DOSSIER AUTOPORTEUR

RELEVÉ DES INSUFFISANCES CONCERNANT LE DOSSIER D'ENREGISTREMENT DE LA SOCIÉTÉ JP MAREE DEPOSÉ LE 04 NOVEMBRE 2021 EN PREFECTURE

■ Zones à dominante humide

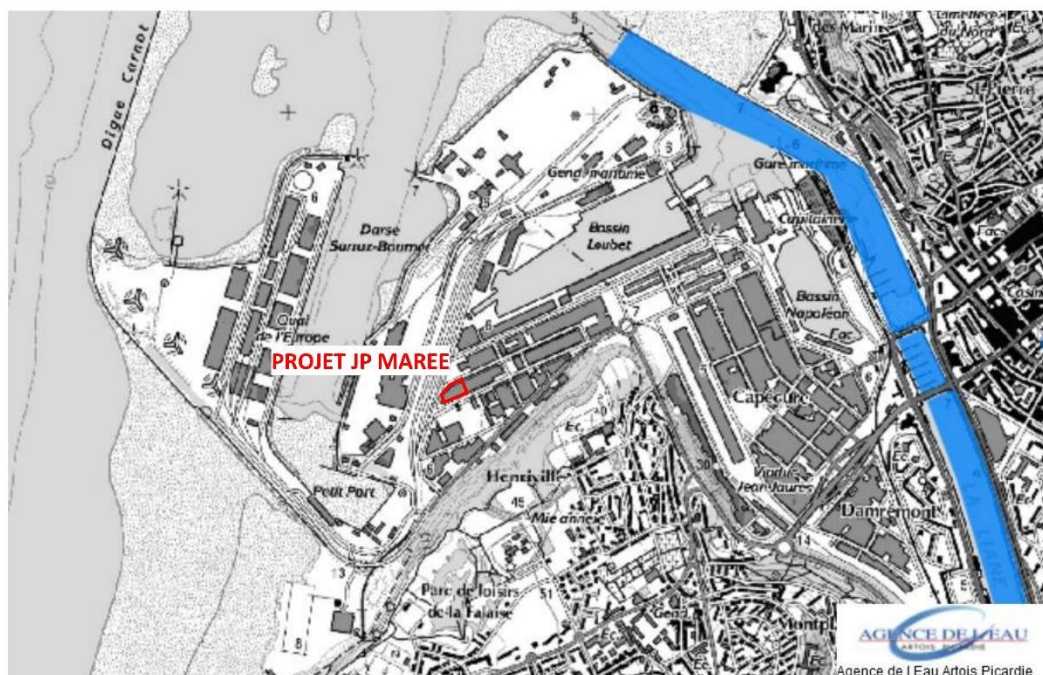
L'exploitant doit étudier si le site est situé ou non en zone humide car l'implantation de cet équipement modifiera le terrain naturel et entraînera une imperméabilisation des sols. L'étude « zone humide » doit reposer sur une approche pédologique et floristique. L'étude doit être jointe au dossier.

C'est une friche industrielle (cf en page 7 du cerfa : « implantation en zone industrielle sur un terrain nu, non végétalisé, non bâti, après démolition d'anciens bâtiments »). Voir photos de l'état actuel du site.

Le terrain du projet n'est pas situé dans ou à proximité d'une zone à dominante humide, selon les données de l'Agence de l'Eau Artois-Picardie https://carmen.carmencarto.fr/52/zdh_aeap.map :

L'Agence de l'Eau Artois Picardie ne recense aucune zone à dominante humide à l'emplacement du projet.
